核燃料輸送物設計変更承認申請に係る変更前後表

前回申請書 (平成 30 年 8 月 17 日付三原燃第 18-393 号をもって申請 (平成 31 年 2 月 5 日付三原燃第 18-1013 号をもって一部補正))	今回の核燃料輸送物設計変更承認申請	備考
<p>持される。</p> <p>また、輸送ごとに各ガスケットについて損傷等のないことがチェックされる。</p> <p>C.2.3.2 溶接部</p> <p>輸送物の密封性能に影響を及ぼす溶接部は次のとおりである。</p> <ul style="list-style-type: none"> • [] • [] <p>これらの溶接部は全て [] であり、施工法確認試験により溶接部が母材と同等の構造強度を有すること、非破壊検査 [] により割れ、融合不良等の欠陥のないことを確認する。また、密封境界全体を対象としたリークテストを実施し、漏れのないこと（リークタイトであること）を確認する。したがって、溶接部は母材と同様に（n）-B 熱解析の B.4 に示す一般の試験条件の最高温度、最低温度、最大内圧に対して健全であり密封性は維持される。</p> <p>C.2.4 蓋</p> <p>蓋部の密封境界は、蓋板と上部フランジとの接合面のほかにクイックコネクションカバーと蓋板との接合面がある。それぞれ、接合面には O リング状の EPDM 製ガスケットが取付けられている（(i) 第 C.10 図参照）。</p> <p>蓋板は、[] 本の [] のボルトにより上部フランジに取付けられる。（n）-A 構造解析で述べたように一般の試験条件における温度、圧力及び衝撃に十分耐え得る強度を有する。</p> <p>C.3 一般の試験条件</p> <p>(n)-C.2 で示したように、(n)-A 構造解析及び(n)-B 熱解析の解析結果から、一般的な試験条件において密封装置の性能が損なわれることはない。</p> <p>C.3.1 放射性物質の漏えい</p> <p>前述のとおり、一般的な試験条件において輸送容器の密封装置は破損せず、健全性が保たれることが明らかとなっている。</p> <p>したがって、一般的な試験条件において輸送物から放射性物質の漏えいは生じない。</p> <p>C.3.2 密封装置の加圧</p> <p>輸送物内部の加圧要因となるのは主に内部気体の熱膨張であり、一般的な試験条件における温度に基づいて保守的に求められた最大内圧は [] MPa 視対圧となるが、密封性能が</p>	<p>持される。</p> <p>また、これらのガスケットは、既存物の劣化、新品に交換される。</p> <p>C.2.3.2 溶接部</p> <p>輸送物の密封性能に影響を及ぼす溶接部は次のとおりである。</p> <ul style="list-st

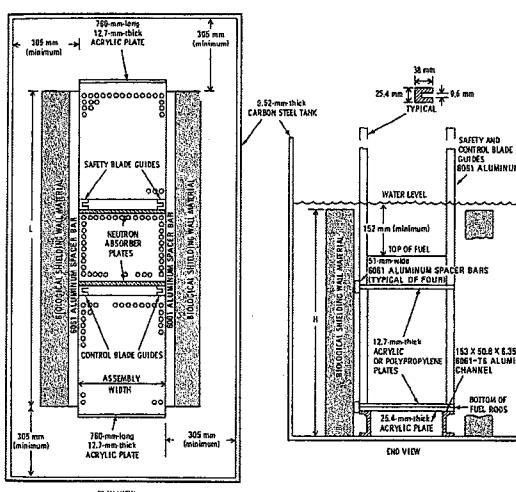
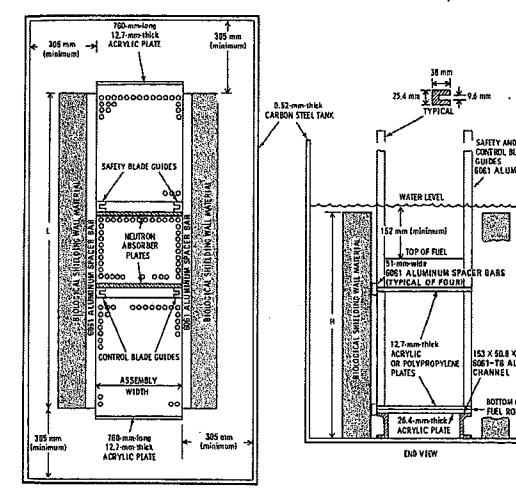
前回申請書 (平成 30 年 8 月 17 日付三原燃第 18-393 号をもって申請 (平成 31 年 2 月 5 日付三原燃第 18-1013 号をもって一部補正))	今回の核燃料輸送物設計変更承認申請	備考
<p>E.4 未臨界評価</p> <p>E.4.1 計算条件</p> <p>収納物、輸送容器及び中性子吸収材のモデル化の妥当性について以下に示す。</p> <p>(1) 収納物</p> <p>輸送物の燃料的最大収納量は 10 体であるため、本解析では最大収納量の場合を想定している。また、(a) 第 E.2 表に示す燃料に対し、安全側に核分裂性輸送物に係る一般及び特別の試験条件における燃料集合体の変形を考慮し、全スパンの燃料棒をロジメント内に均一にピッチ拡大させている。(付属書類-3 参照)</p> <p>(2) 輸送容器</p> <p>臨界解析では、軸方向に無限長を仮定し、胴外板、胴ガセット及び胴部レジン並びに蓋板、底板及び衝撃吸収カバーを、安全側の仮定とするため無視している。</p> <p>(3) 中性子吸収材</p> <p>中性子吸収材であるボロン入りステンレス鋼に含まれるボロンの含有量を、最低保証値である □ wt% としており、十分安全側の解析モデルとなっている。また、本輸送容器内の中性子束は低いため、長時間経過しても、この中性子の捕獲によって吸収材が著しく消耗されることはない。</p> <p>E.4.2 輸送物への水の浸入等</p> <p>最大の実効増倍率を評価するために、輸送物内へ水が浸入するものとしている。(付属書類-1 参照)</p> <p>輸送物の外側は、真空とし、実効増倍率が最大となるように完全反射境界とする。(付属書類-1 に示すように、容器外の空間の水の存在が実効増倍率へ与える影響は無視できるため考慮しない。)</p> <p>E.4.3 計算方法</p> <p>臨界計算には、米国オークリッジ国立研究所で開発された SCALE システム^[1]を用い、実効増倍率 (k_{eff}) の計算には多群モンテカルロ計算コード KENO-VI を用いる。</p> <p>燃料領域以外の領域の群定数計算には共鳴計算処理コード CENTRN/PMC/WORKER を、燃料領域の群定数計算には共鳴処理コード BONAMI、CENTRN/PMC/WORKER 及び一次元輸送計算コード XSDRNP を用いる。核データライブラリーは SCALE システムの内蔵ライブラリーデータの一つである ENDF/B-VII 238 群ライブラリーデータを用いる。</p>	<p>E.4 未臨界評価</p> <p>E.4.1 計算条件</p> <p>収納物、輸送容器及び中性子吸収材のモデル化の妥当性について以下に示す。</p> <p>(1) 収納物</p> <p>輸送物の燃料的最大収納量は 10 体であるため、本解析では最大収納量の場合を想定している。また、(a) 第 E.2 表に示す燃料に対し、燃料集合体が変形する可能性を考慮し、全スパンの燃料棒をロジメント内に均一にピッチ拡大させている。燃料集合体の変形について、(付属書類-3) に示すように格子状のそれについて評価している。(付属書類-1)</p> <p>(2) 輸送容器</p> <p>臨界解析では、軸方向に無限長を仮定し、胴外板、胴ガセット及び胴部レジン並びに蓋板、底板及び衝撃吸収カバーを、安全側の仮定とするため無視している。</p> <p>(3) 中性子吸収材</p> <p>中性子吸収材であるボロン入りステンレス鋼に含まれるボロンの含有量を、最低保証値である □ wt% としており、十分安全側の解析モデルとなっている。また、本輸送容器内の中性子束は低いため、長時間経過しても、この中性子の捕獲によって吸収材が著しく消耗されることはない。(付属書類-1) に示すように、燃料集合体の外表面まで水が侵入するものとしている。</p> <p>E.4.2 輸送物への水の浸入等</p> <p>最大の実効増倍率を評価するために、輸送物内へ水が浸入するものとしている。(付属書類-1) に示すように、燃料集合体の外表面に開けた孔によって輸送容器に吸収されるが、臨界解析では吸収缶の存在を無視し、燃料集合体の外表面まで水が侵入するものとしている。また、(付属書類-1) に示すように、燃料集合体を輸送容器に収納する際に、吸収缶及び必要に応じて捕獲材が使用されるが、これらの存在を考慮する場合に比べて、無視して燃料棒ピッチを拡大させた方が実効増倍率は大きくなることを確認しており(付属書類-1)、保守的に収納缶及び捕獲材の存在を無視する。</p> <p>E.4.3 計算方法</p> <p>臨界計算には、米国オーケリッジ国立研究所で開発された SCALE システム^[1]を用い、実効増倍率 (k_{eff}) の計算には多群モンテカルロ計算コード KENO-VI を用いる。</p> <p>燃料領域以外の領域の群定数計算には共鳴計算処理コード CENTRN/PMC/WORKER を、燃料</p>	<ul style="list-style-type: none"> ・記載の適正化 ・収納物の追加に伴う記載の追加 ・知見の更新に関する説明の追加 ・記載要領の変更に伴う記載の見直し
